**AVIS RELATIF À LA PROTECTION
CONTRE LES EVENTUELS EFFETS NOCIFS ET NUISANCES
PROVOQUÉS PAR LES RAYONNEMENTS NON IONISANTS
GÉNÉRÉS PAR DES ANTENNES ÉMETTRICES STATIONNAIRES**

Commune : FOSSES-LA-VILLE - Exploitant : TELENET GROUP

Référence exploitant : NR1024D

Rapport n° 1854 / 2025

Vue d'élévation/Photo des antennes :

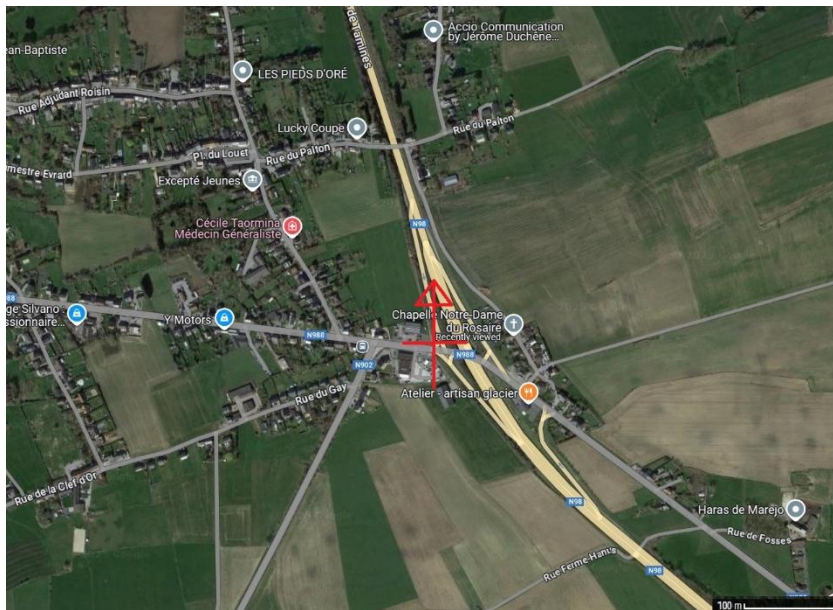
La description présentée ci-dessous a été établie à partir d'éléments (photographies, plans des antennes et de leur support ainsi qu'un ou plusieurs plans de la zone autour de l'installation) extraits du dossier technique de l'exploitant à la date du **13 juin 2025** qui doit représenter fidèlement la situation réelle à cette date. Elle fournit un aperçu de la situation géographique et des lieux alentour. Les plans en projection verticale de la figure 1 indiquent la localisation des lieux de séjour (LS) situés dans un certain rayon autour des antennes référencées dans le paragraphe 2.

Figure 1 : Vue en plan des lieux de séjour et des points de contrôle

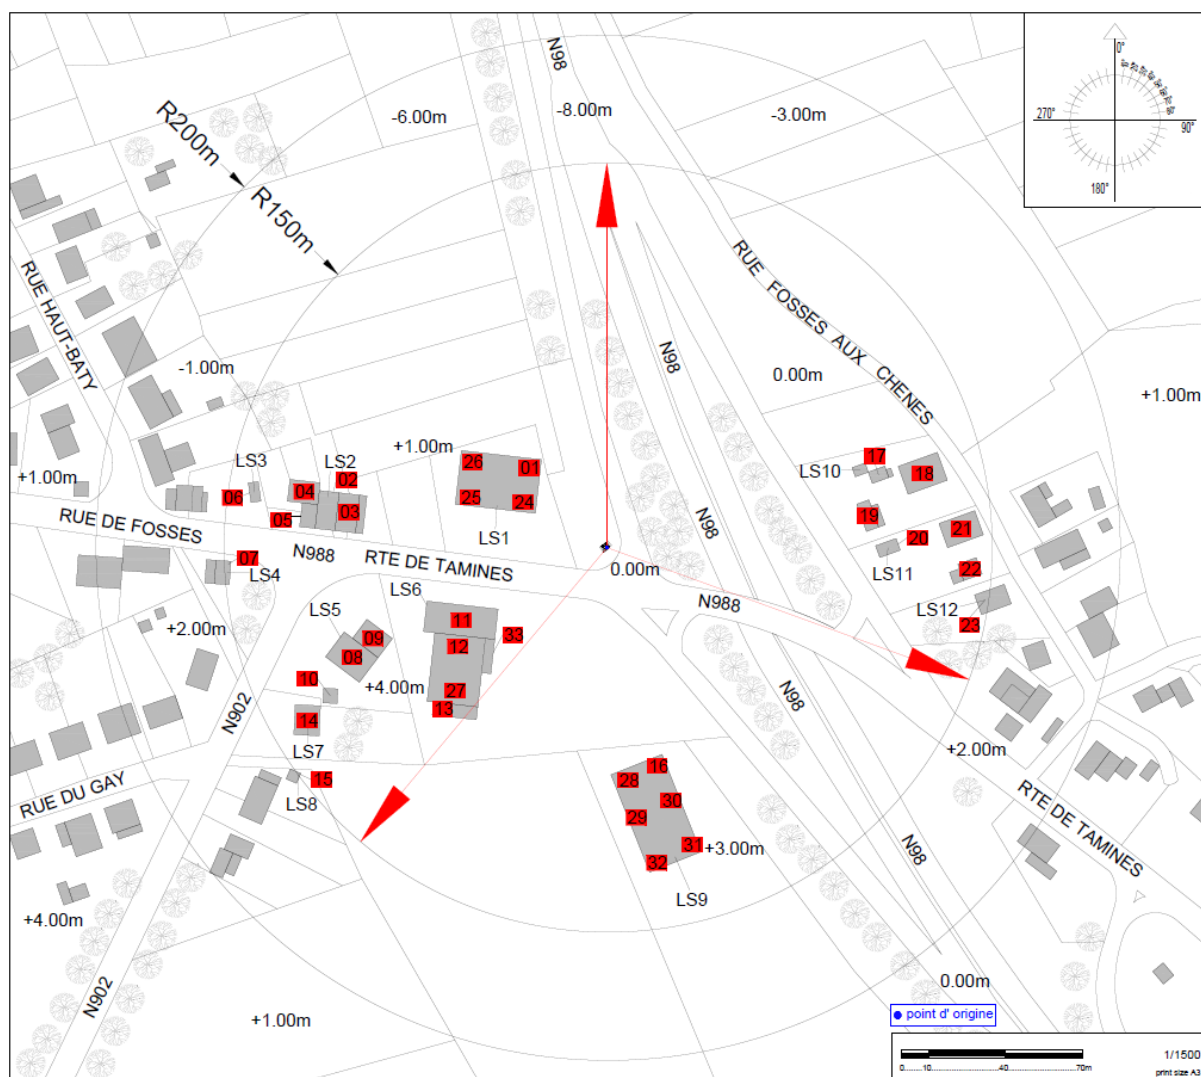
N° point de contrôle	LS	Atténuation (dB)	Indice d'exposition relatif à la limite par installation IE_i
11	LS6	3,0	0,760
12	LS6	3,0	0,681
30	LS9	3,0	0,637
27	LS6	3,0	0,630
13	LS6	3,0	0,566
20	LS11	3,0	0,500
19	LS10	3,0	0,493
25	LS1	3,0	0,351
17	LS10	3,0	0,347
1	LS1	3,0	0,328
22	LS11	3,0	0,326
23	LS12	3,0	0,321
9	LS5	3,0	0,306
21	LS11	3,0	0,304
28	LS9	3,0	0,284
18	LS10	3,0	0,283
24	LS1	3,0	0,273
8	LS5	3,0	0,266
10	LS5	3,0	0,232
16	LS9	3,0	0,216
29	LS9	3,0	0,211
14	LS7	3,0	0,196
31	LS9	3,0	0,176
15	LS8	3,0	0,175
32	LS9	3,0	0,155
3	LS2	3,0	0,111
2	LS2	3,0	0,096
5	LS2	3,0	0,088
7	LS4	3,0	0,075
4	LS2	3,0	0,074
6	LS3	3,0	0,058
26	LS1	3,0	0,042

En ce qui concerne les antennes de l'installation mentionnées dans le tableau 1, la distance maximale à laquelle la limite pourrait être atteinte, à l'extérieur, est égale à 124,0 m. S'il n'y a pas de LS à une distance inférieure, les antennes respectent forcément la limite d'immission.

Dans le cas des LS situés à l'intérieur des bâtiments, une atténuation d'obstacle est prise en compte et il en résulte que la distance maximale à laquelle la limite pourrait être atteinte se réduit à 87,9 m.
